Dodatečné informace ke zjednodušenému podlimitnímu řízení s názvem:

Dodávka materiálu pro údržbu DZ

Zadavatel těmito dodatečnými informacemi, které jsou v souladu s § 49 odst. 4) zákona č. 137/2006 Sb. o veřejných zakázkách sděluje:

5) „Trn směrového sloupku kovový“

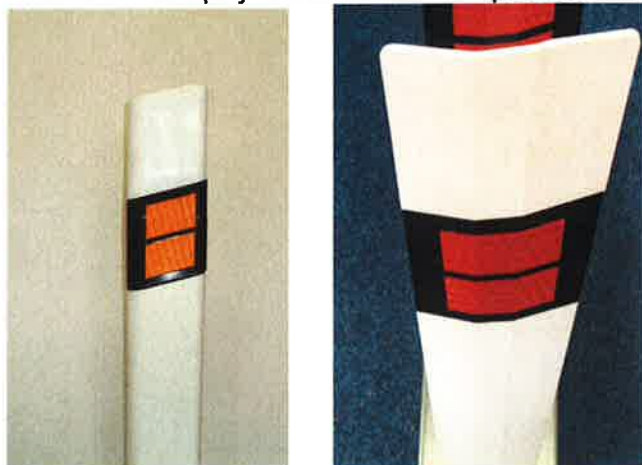
Předpokládáme, že se jedná o tuto ocelovou kotvící patku.

U flexibilních směrových sloupků 900 mm bývá trn součástí sloupku.

Ano jedná se o tuto kotvící patku.
